太陽光発電事業調査審議会意見（R1.8.29 開催分）

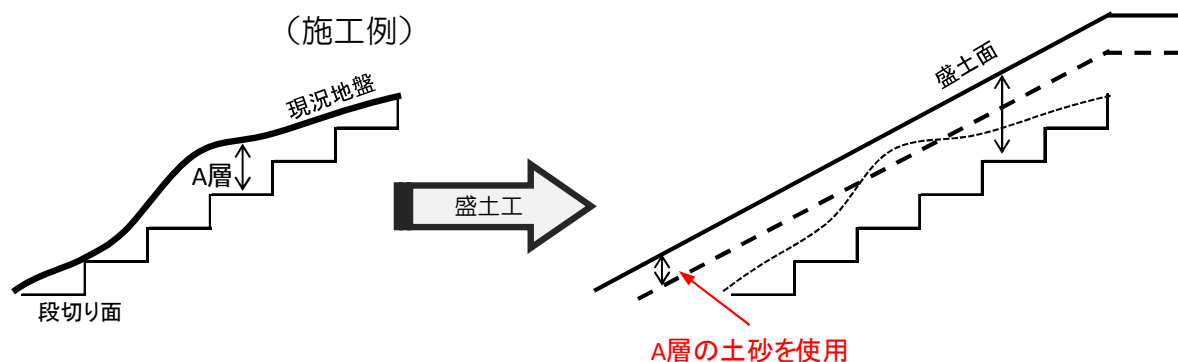
- ◇ 全体的に斜面となっているが、前述のとおり法の技術基準は、斜面にパネルを設置することを想定していないので、地質や地下地盤の調査は事業場全体を把握できるようにし、斜面安定性の担保を取るべきである。
- ◇ また、盛土部の安定検討もさることながら、盛土の下の在来地盤も含めた安定性の確認が必要。その為、盛土する部分の地盤構造に関する調査が必要。その上で、盛土部も含めた全体の安定性の検討を行うべきである。
- ◇ 紀の川市西脇地区で起こった施工中の道路崩壊（H29）は、工事前調査では「湧水なし」となっていたが、地元の方は「湧水がある」と言っていた（和歌山県の調査報告書参照）。多量の降雨後は平時に見られない地下水が見られることもあるので、降雨後の水の流れの確認（新たな流れが確認された場合、暗渠位置の再検討を含む。）を行うべきである。
- 現状では、事業場全体については踏査（計画地内の道路沿いのみ）により調査しているとのことだが、それでは安全な造成計画であると判断できないので、事業場全体についてボーリング調査等の詳細な地質調査を実施し、その結果に基づき造成計画を検討し、その結果を資料として添えて示していただきたい。

(検討のイメージ)

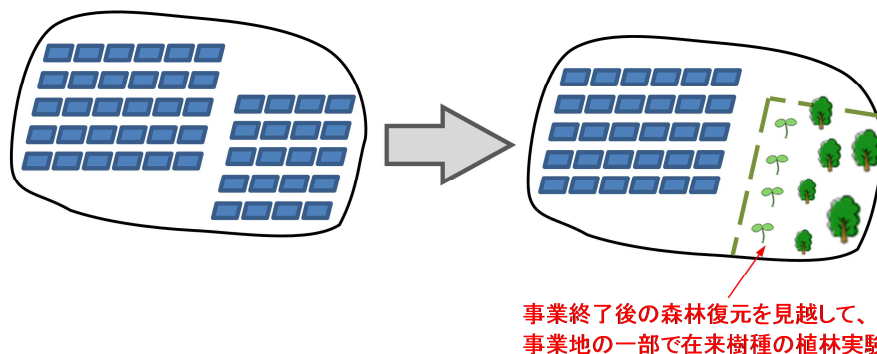
- ◇ 元の植生にまで遷移させるには事業者が考えている以上に非常に長い時間がかかる。自然再生が完了するまでに要する費用・期間を含めて事業計画（この場合は事業終了後の計画）について再度検討すべきではないか。
- ◇ 住民は、一定期間経過後に、放置されてしまうことを危惧している。そうならないことをどのように担保できるだろうか。
- ◇ 事業終了後の森林の復元に関し、再度詳細に検討し、事業計画に反映させ、その内容を丁寧に住民に説明すべきである。
- ◇ 現時点で、具体的な森林の復元方法を決めることができないのであれば、より質の高い造成森林や緑化のための実証実験の場として、当初から（パネルを設置せずに）事業地の一部を使用することを検討してはどうか。

- 以上の点を踏まえ、事業者として現段階で検討している自然再生の方針で対応できるのか検討し、結果については資料を添えて示していただきたい。また、検討の結果、対応できない場合、事業計画を見直した上で、その結果について資料を添えて示していただきたい。
